工程指示 / 要求簡箋(E.I.)

工程指示編號：EI / 2867 / 20

工程名稱：亞皆老街中電

工程項目：幕牆 廠唧膠方案

主橫碰主企 腳膠

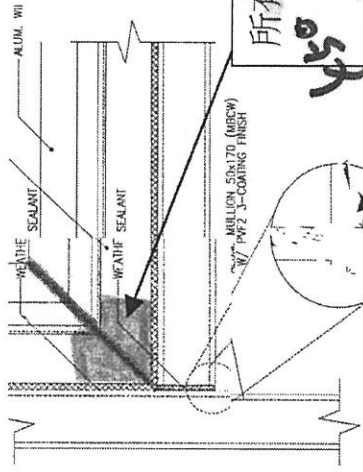
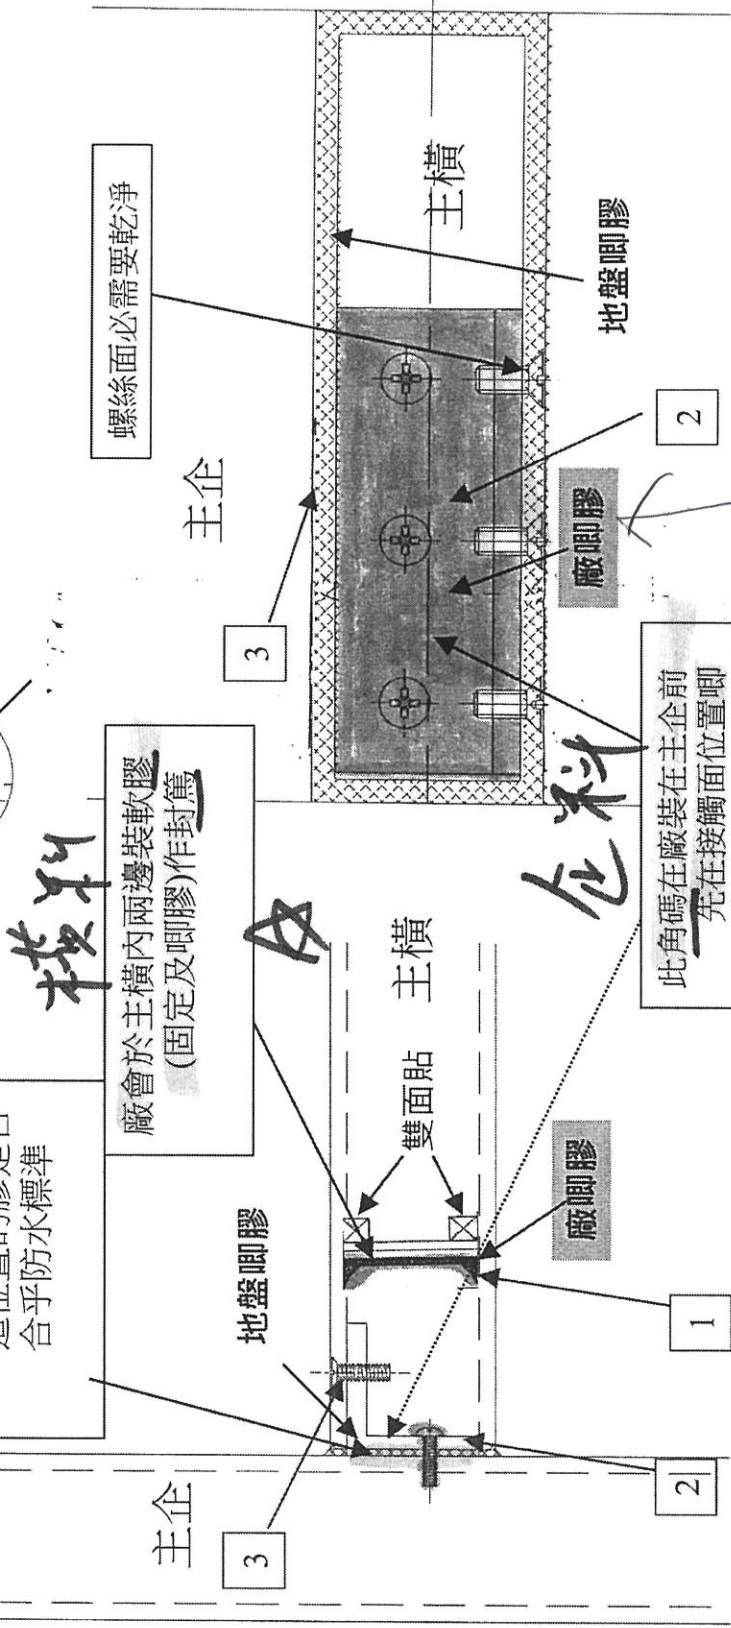
A 版：按今早和青哥開會確定，為免阻出貨，已包好的 T3, MO1 不用拆包裝重新唧膠

由地盤鬆出螺絲補唧膠 *★ 地盤留意*

*所有螺絲孔在安裝螺絲前必需需要腳膠才可收上。

腳膠後會進行目測驗收(SEE ITP)於試大水時亦會測試這位置的膠是否合乎防水標準

所有框和窗玉組裝時，廠會於碰口位腳膠

螺絲面必需需要乾淨

廠會於主橫內兩邊裝軟膠(固定及腳膠)作封筴

此角碼在廠裝在主企前先在接觸面位置腳膠才裝上主企; 安裝後廠的工人會清除外露的膠

T3, Mol 地盤補印
